# PROJET EOLIEN DES CHARMES

## **Mémoire en réponse à l'avis de la Mission Régionale d'Autorité Environnementale (MRAE) en date du 30 septembre 2020**

Le 22 octobre 2020

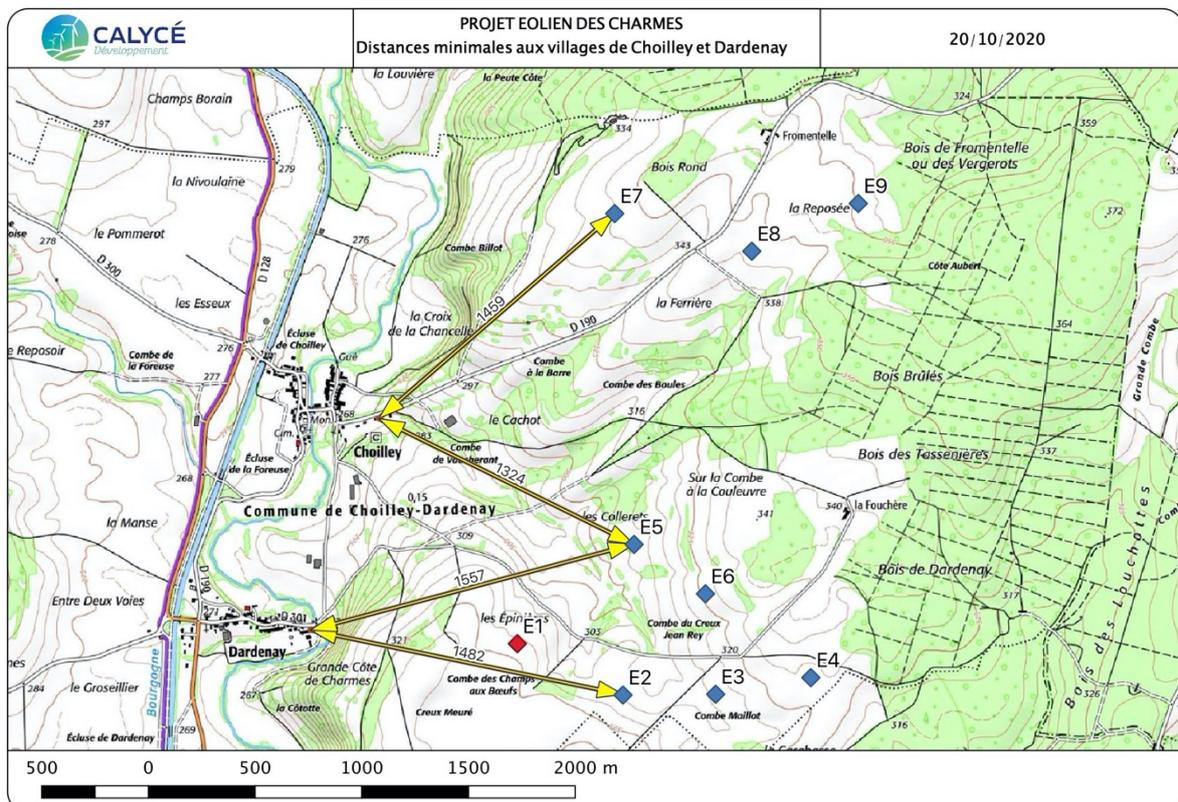
Concernant les distances d'éloignement aux boisements, la démarche a consisté à maximiser le recul des éoliennes par rapport à toutes les masses boisées du secteur. La carte ci-dessous permet de constater que la dispersion de nombreux petits éléments boisés ne permet pas de conserver cette interdistance de 200m sur une partie de la zone de projet.

Au final, le choix a été, lorsque cela était possible, de positionner les machines à une distance de 200m des lisières, ce qui a été possible pour les machines E1 à E4. En revanche, lorsque la dispersion de petits éléments boisés ne le permettait pas, la stratégie d'implantation était conditionnée au strict respect des 2 conditions cumulatives suivantes :

1/ prise en compte d'une distance minimale de 100m en dessous de laquelle aucune implantation ne pouvait être envisagée.

2/ Lorsqu'une telle distance permet l'installation d'une éolienne, une mesure de réduction est automatiquement mise en place, consistant à arrêter les éoliennes de nuit pendant les périodes d'activités des chiroptères (voir étude d'impact écologique page 177)
